Inspectie verslag van een oude/bestaande huishoudelijke elektrische installatie

Straatnaam Molenslag
Huisnummer 26
Busnummer
Postcode 9921
Gemeente Lievegem
Land Belgium

Aard onderzoek: Controlebezoek van een huishoudelijke installatie volgens (KB 08/09/2019) - AREI Boek 1- 6.5. en 4.2.4.3

Afbeelding schakel- en verdeelbord

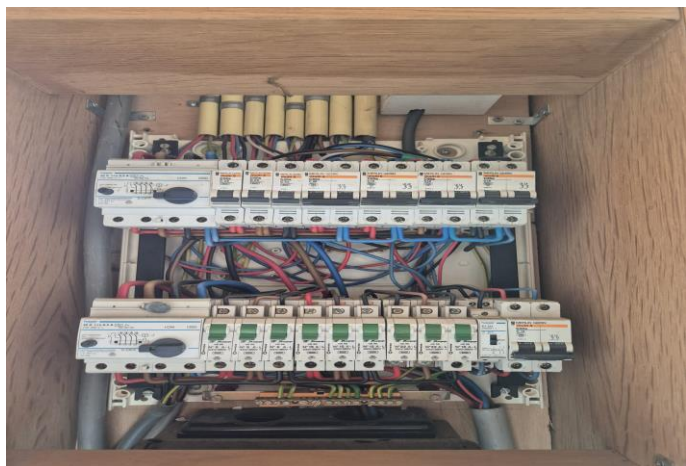
15.08 Verschillende tarieven zijn niet gescheiden van elkaar of op een apart bord aangebracht. (Boek 1 Onderafdeling 5.3.5.1.C.)

3.09 Een demonteerbaar aansluitstuk (aardingsonderbreker) moet steeds gemakkelijk bereikbaar zijn. (Boek 1 Onderafdeling 5.1.5.1. en 5.4.3.5.)
